Saksgang

Utval	Utv.saksnr.	Møtedato
Fylkesutvalet		28.11.2023

Høyringsuttale til konsesjonssøknad om å byggje Øygarden transformatorstasjon

Figur 2 Utklipp av konsesjonskart (Statnett).

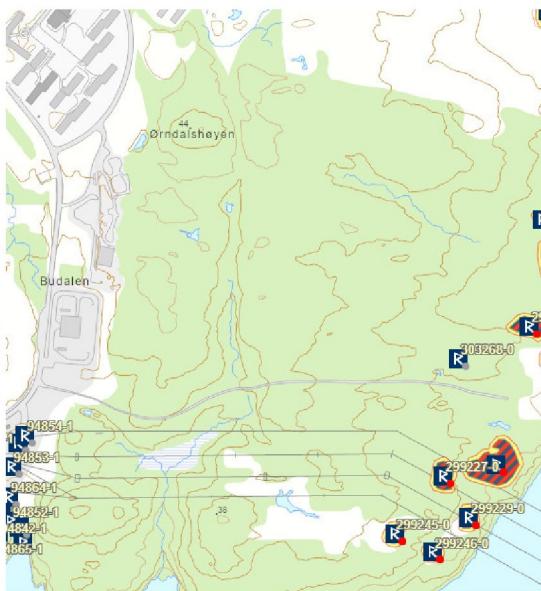
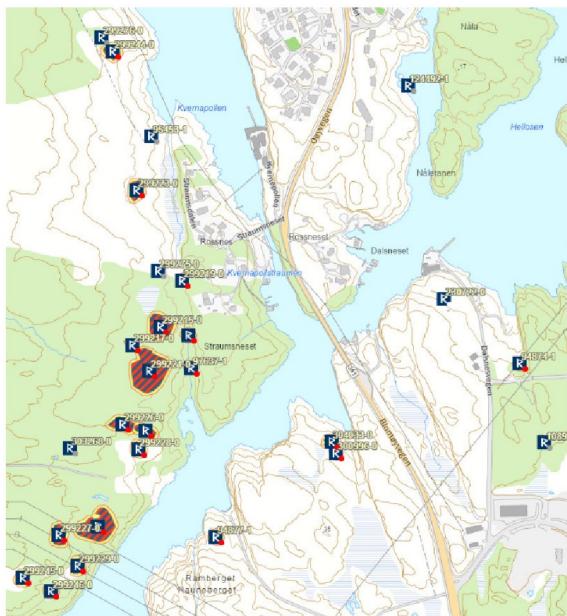
- trasé for ny luftleidning som kryssar over Straumsneset er i konflikt med kulturminne id. 97651, 97637, 299215, 299217, 299219, 299221, 299222, 299226, 299228, 300996, 304033 og 94874 jamfør kulturminnelova § 3.

riving av eksisterande straumkablar Lindås-Kollsnes og Little Sotra-Kolsnes er i konflikt med kulturminne id. 299224, 299227 og 94874 jamfør kulturminnelova §§ 3 og 8.

Ny leidning over Straumsneset er planlagt å passere direkte over kulturminna med id. 97637, 299221, 94874 og nær fleire andre. Den vil gå gjennom eit kulturlandskap med høg tettleik av automatisk freda buplassar/ aktivitet sområde frå steinalder, bronsealder og eldre jernalder. Litt lenger nord, på vestsida av Kvernappen, er det i tillegg tre tufter frå mellomalderen. Påverknaden frå ny leidning vil innebere nærverknad, visuell fjernverknad og potensielt direkte inngrep i automatisk freda lokalitetar, og kulturmiljøet vil bli sterkt forringa og tiltaket vil gi alvorleg konsekvens. Kulturminna ligg på begge sider av Osundet og visuell kontakt med sjøen og mellom lokalitetane over sundet er svært viktig for opplevinga av kulturlandskapet. Vestland fylkeskommune vurderer at desse tiltaka er både i direkte konflikt med kulturmiljøet, og at master og leidningar vil være utilbørleg skjemmande i eit så verdifullt kulturmiljø.

Motsegna blir trekt når traséen for ny luftleidning som kryssar over Straumsneset blir endra til å ligge parallelt med eksisterande luftleidningar i sør, og plasseringa av leidninga og mastepunkt blir vurdert av avdelingsdirektør for kultur og folkehelse til å ha minst mogeleg innverknad på dei automatisk freda kulturminna i området.

Motsegna blir trekt når detaljplan konkret skildrar korleis eksisterande straumkablar Lindås-Kollsnes og Little Sotra-Kolsnes skal rivast. Vi legg til grunn at dette kan gjerast på ein forsvarleg måte som ikkje inneber inngrep i automatisk freda kulturminne (id. 299224, 299227 og 94874).

Figur 3 Utklipp frå kulturminnenedatabasen Askeladden.

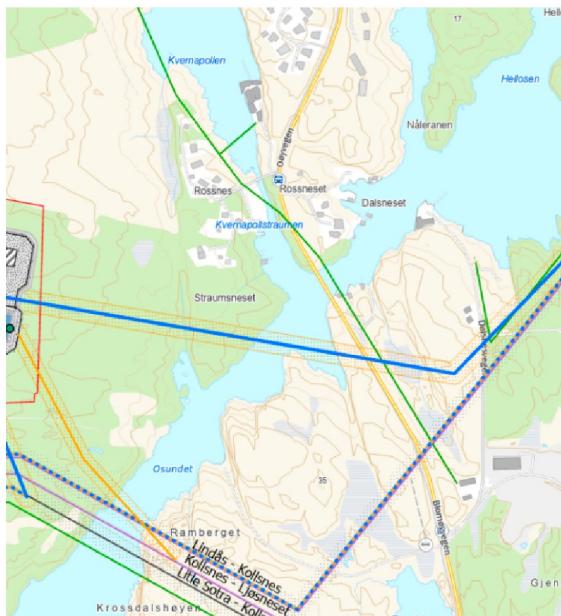
Dei eksisterande straumkablane for distribusjonsnett, sentralnett og regionalnett passerer direkte over kulturminne id. 299224, 299227, 299229, 94874 og nær kulturminne id. 299245 og 299246.

Regionalnett Lindås – Kollsnes er planlagt rive og passerer direkte over kulturminne id. 299224 og 299227 og nær id. 94874. I tillegg er den vestlege delen av sentralnett Little Sotra- Kollsnes planlagt riven og leidninga skal leggast om. Tiltaket kjem svært nær kulturminne id. 299227. Riving av eksisterande straumkablar Lindås-Kollsnes og Little Sotra-Kolsnes er i direkte konflikt med fire automatisk freda búplassar/ aktivitetsområde frå steinalderen. Rivinga vil potensielt vere positivt for kulturmiljøet, men dette må gjerast på ein forsvarleg måte som ikkje inneber inngrep i kulturminna.

I detaljplan skal det skildrast korleis eksisterande straumkabel Lindås-Kollsnes skal rivast. Dette må gjerast på ein forsvarleg måte som ikkje inneber inngrep i automatisk freda kulturminne (id. 299224, 299227 og 94874). Vi legg til grunn at dette vert gjort i tett dialog med regional kulturmiljømynde.
